INFORME FINAL

Dirección de Arquitectura Región de Atacama

Número de Informe: 169/2017
2 de junio de 2017

INFORME FINAL N° 169, DE 2017, SOBRE
AUDITORÍA A LA INVERSIÓN EN
INFRAESTRUCTURA EN LA DIRECCIÓN
DE ARQUITECTURA DE LA REGIÓN DE
ATACAMA.

Fotografía N° 25: Fijación entre placa metálica embebida en el hormigón y cercha no ajustada a lo indicado en planos, en pabellón A (vista general).

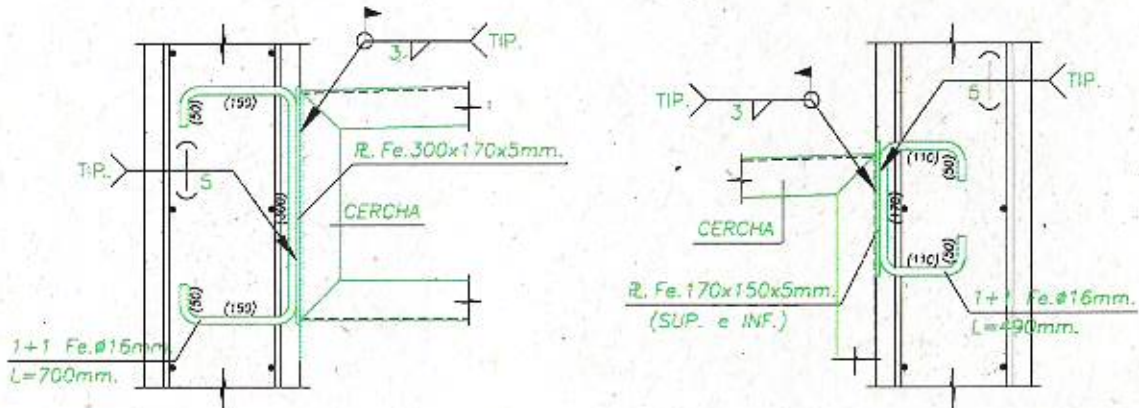
- a) Para el caso de los pabellones A y C, de acuerdo a los planos EST 5/8 PAB A y EST 4/6 PAB C, respectivamente, aprobados a través de la antedicha resolución N° 9, de 2016, las placas de fierro que se encuentran embebidas en el muro de hormigón se ajustan perfectamente y en toda su área al perfil metálico de la cercha; sin embargo, en visita a terreno se verificó que en varias fijaciones la cercha quedó soldada a la referida placa sólo en parte de esa área. Ver fotografías N°s. 25 a la 30 del Anexo N° 1.

De acuerdo con lo informado por dicha Dirección, todas las uniones de elementos estructurales observados, fueron sometidas a evaluación de la Inspección Fiscal y consultadas al ingeniero estructural, adjuntando esquema a través del cual consta que se reforzaron las uniones de las cerchas soldando a cada lado de éstas perfiles metálicos apernados al paramento de hormigón, anexando fotografías que así lo acreditan, lo que permite subsanar los aspectos técnicos señalados.

Fotografía N° 29: Detalle de fijación de cerchas, contenido en el plano EST 5/8 PAB A.

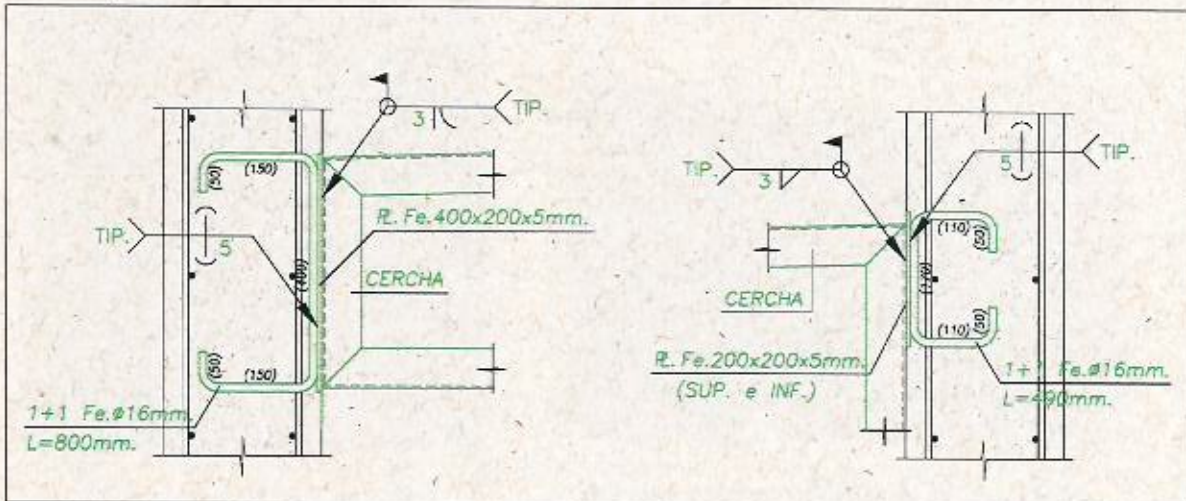
- b) En el caso del pabellón C, según el plano EST 4/6 PAB C, las referidas placas de fierro se encuentran fijadas en posición vertical, siguiendo la misma línea del muro de hormigón en el cual se encuentran embebidas; sin embargo, se constató que en la unión de la cercha del eje CH dichas placas no mantienen esa posición, sino que forman un ángulo respecto al perfil metálico de la cercha. Ver fotografías N°s. 30, 31 y 32 del Anexo N° 1.

- c) En el pabellón C, se detectó además, que para el caso de la cercha ubicada en el eje CF, las placas metálicas no se encuentran en contacto directo con el perfil metálico de la estructura de ella, en contravención al detalle especificado en el precitado plano EST 4/6 PAB C. Ver fotografías N°s. 30, 33 y 34 del Anexo N° 1.

Fotografía N° 1: Anclaje de columnas de madera del patio interior no posee atiesadores indicados en plano de estructuras.

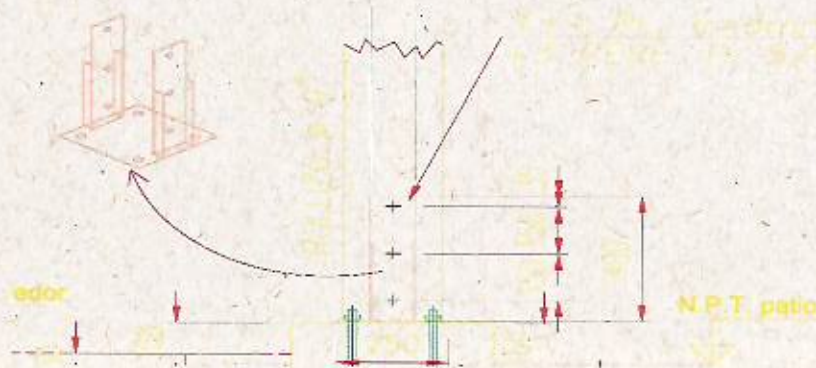
Se constató que las placas metálicas laterales de los anclajes de las columnas de rollizos de madera Ø9 (1+1 PL. e=8mm), ubicados en el patio interior del edificio, no poseen los atiesadores que indica el "Detalle de Fundación F45x45" del plano ES-02 "Planta de Fundaciones - Detalles

En su respuesta, la Dirección de Arquitectura indica que luego de que la Inspección Fiscal instruyó al contratista la regularización del aspecto cuestionado, se verificó la correcta ejecución del atiesador en los anclajes de las columnas, adjuntando fotografías que así lo acreditan, correspondiendo dar por subsanada la observación.
